Modulo per la presentazione delle osservazioni per i piani/programmi/progetti sottoposti a procedimenti di valutazione ambientale di competenza statale

Oggetto: Codice procedura 10847 - Costruzione ed esercizio di un impianto di produzione di energia elettrica da fonte eolica "FIORA" di potenza nominale pari a 52,8 MW, da realizzarsi nel comune di Manciano (GR) e delle opere ed infrastrutture connesse

ALLEGATO n1 OSSERVAZIONI IMPIANTO EOLICO INDUSTRIALE "FIORA" COMPOSTO da n. 4 immagini e 4 pagine.

IMMAGINE n. 2 CUMULO IMPIANTI EOLICI nel BACINO VISIVO TERRITORIO di MANCIANO e di MONTALTO di CASTRO.

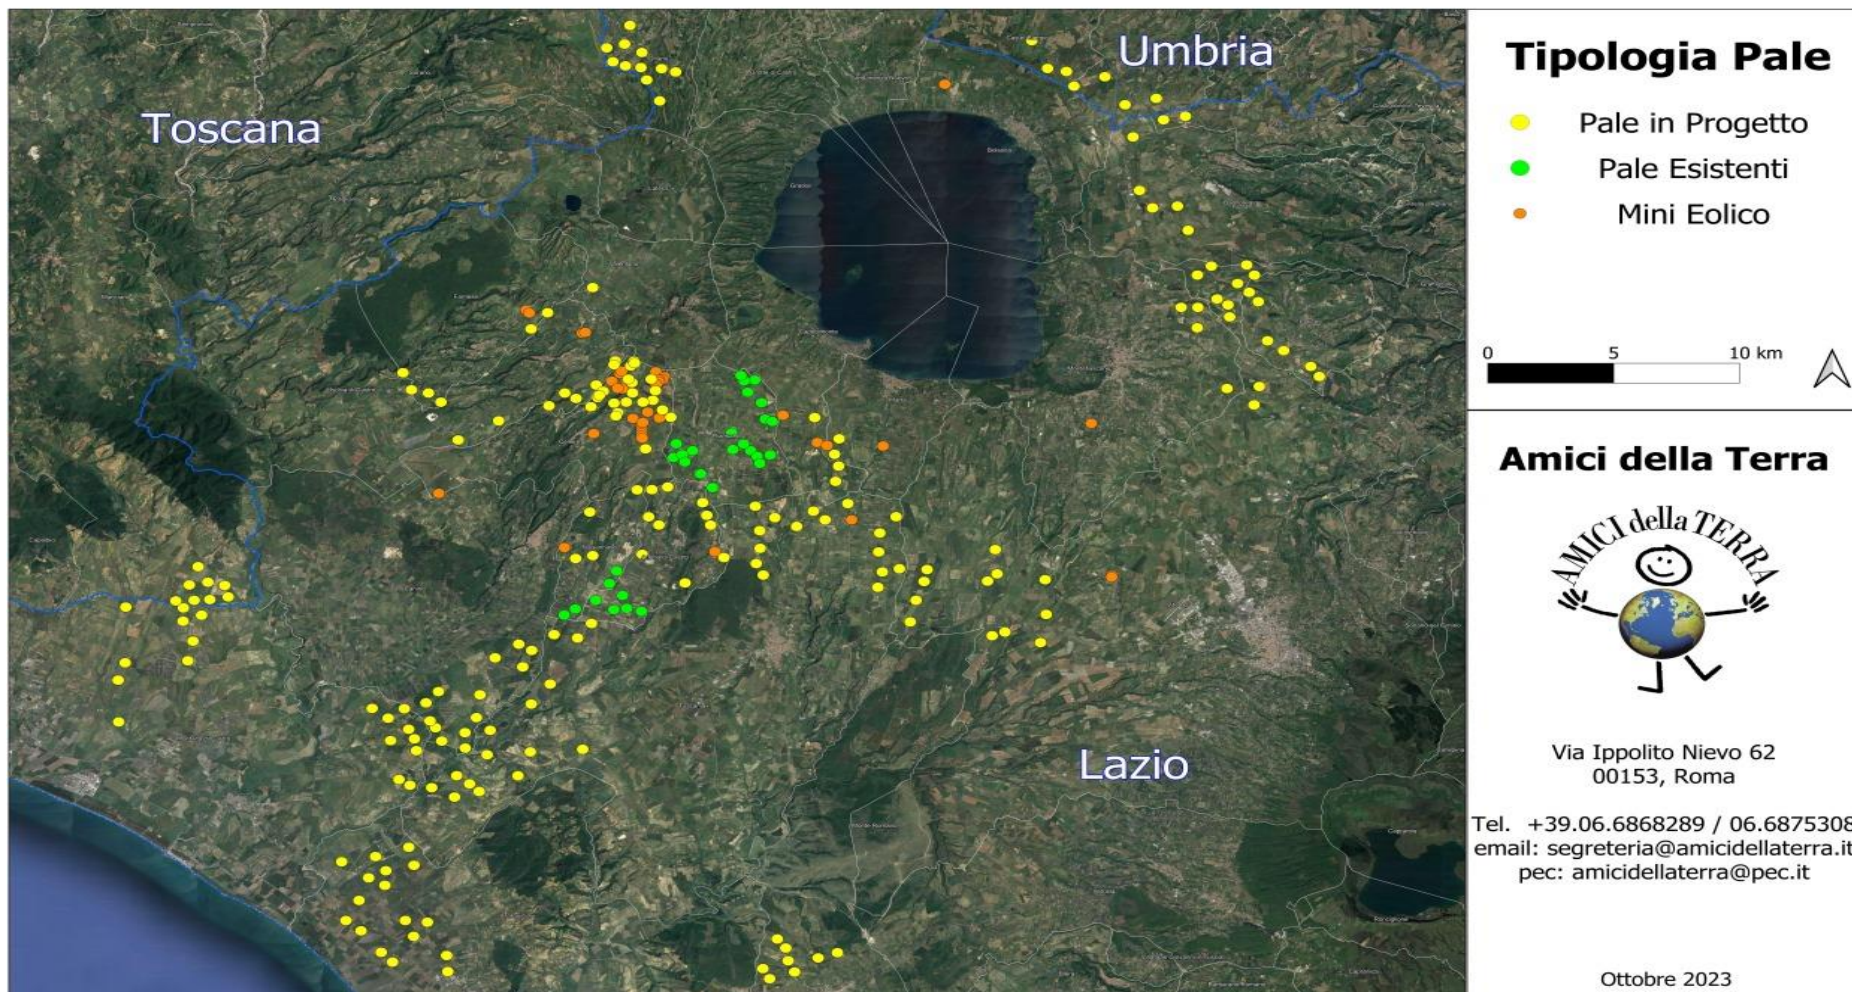
3) OSSERVAZIONE: CUMULO e SATURAZIONE IMPIANTI FER NELLA PROVINCIA di VITERBO, IN PARTICOLARE NEL COMUNE DI MONTALTO DI CASTRO E NELLA ZONA A CONFINE CON IL COMUNE di MANCIANO che SI TROVANO NELLO STESSO BACINO VISIVO.

La zona in cui in cui è stato progettato l'eolico Fiora è già occupata da diversi centinaia di ettari di impianti fotovoltaici già esistenti e in procedura VIA al Mase e alla Regione Lazio così come da diversi progetti di impianti eolici industriali (vedi Allegato Osservazioni immagini nn. 2,3 e 4. L'impianto eolico Fiora, pur trovandosi in Toscana ma nello stesso bacino visivo del territorio limitrofo laziale ed a poche centinaia di metri da una zona già estremamente satura del Lazio, andrebbe ad appesantire una situazione già *critica per la sostenibilità ambientale*.
